No	日付	資料	ページ等	コメント内容	コメント対応	回答日	完了
1	7月24日	補足説明資料	21	環境疲労評価において余裕が小さい機器の対応について説明すること。(一次冷却材ポンプケーシング吐出ノズル、蓄圧タンク出口第2逆止弁弁箱等)	回答資料 高浜3, 4号炉-低サイクル疲労-1のとおり。		
2	7月24日	補足説明資料	7-111	応力評価点の図において青枠が重なって、評価点が見えない部分について修正すること。	応力評価点の図を修正する。 [補足説明資料 P.7-111]		
3	7月24日	補足説明資料	7	表2の対象部位の選定理由について上部蓋は建設時工認評価部位となっている。上部蓋は取替工事が行われているが評価部位の変更はないのか、説明すること。	回答資料 高浜3, 4号炉-低サイクル疲労-3のとおり。		
4	7月24日	補足説明資料	4-1	RVのクラッドの現状保全として実施している、目視確認の具体的な方法と結果を説明すること。加えて、目視確認において、どの程度の範囲を確認できているかを示すこと。			
5	7月24日	補足説明資料	17、21	環境疲労評価手法による疲労累積係数の解析において、クラッドに傷がない原子炉容器では炉内計径筒の0.002が最大値であるが、21頁に記載の評価対象機器では疲労累積係数が高い部位が複数記載され、その中で上記のスイング逆止弁の他、例えば一次冷却材ポンプケーシング吐出ノズルは0.765である。環境疲労評価手法で高い値を示す機器・部位が補足説明資料に記載の代表機器に選ばれなかった理由について説明し、補足説明資料に記載すること。	何れの機器においても、「3.2評価手法」に示す評価フローおよび適用規格、ならびに「4.1健全性評価」に示す過渡条件の設定は同様であり、応力解析の荷重条件は別紙7に各機器毎に記載していることから、「3.1評価対象」に記載しているとおり、プラント安全上最も重要と考える「原子炉容器」を補足説明資料上の代表機器としている。		
6	7月24日	補足説明資料	23	一次冷却材ポンプケーシング内面の目視点検(VT-3)において、検査範囲/頻度は100%/7年(1台)の記載があるが、この記載の意味するところについて説明すること。	維持規格に基づきクラス1機器供用期間中検査として実施しているものである。 一次冷却材ポンプ計3台のうち1台について、7年を超えない間隔で検査を実施している。

高浜3、4号炉－低サイクル疲労－1

第3-1図 原子炉容器上部ふたの応力解析箇所

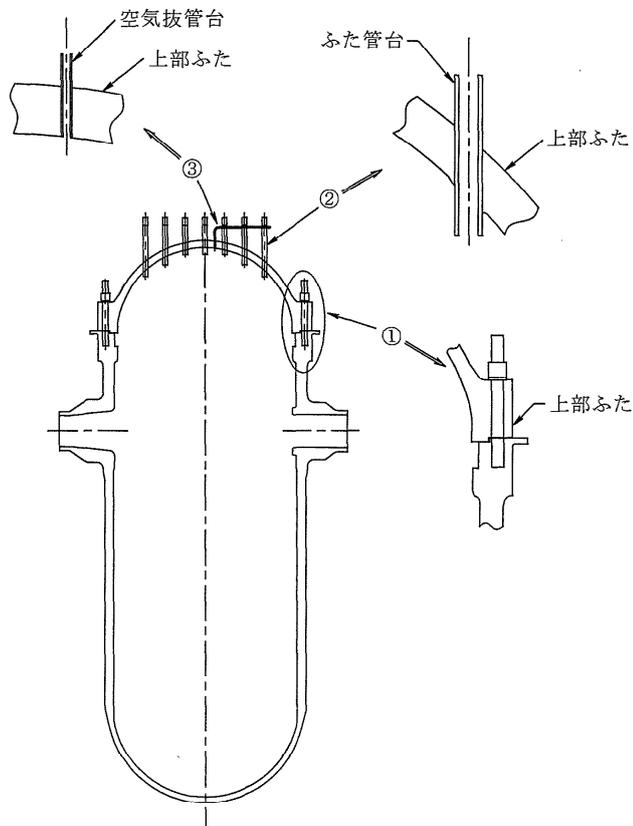
タイトル	表 2 の対象部位の選定理由について上部蓋は建設時工認評価対象となっている。上部蓋は取替工事が行われているが評価部位の変更はないのか、説明すること。
説明	原子炉容器上部蓋取替工事工認の評価部位を添付 1 に示すが、評価部位に上部蓋（上部ふた）を挙げており、建設時工認評価部位からの変更はない。

原子炉容器上部ふたの応力解析は、第3-1図「原子炉容器上部ふたの応力解析箇所」に示す代表箇所において、強度評価上厳しくなる材料及び構造上の不連続部を選定して行う。
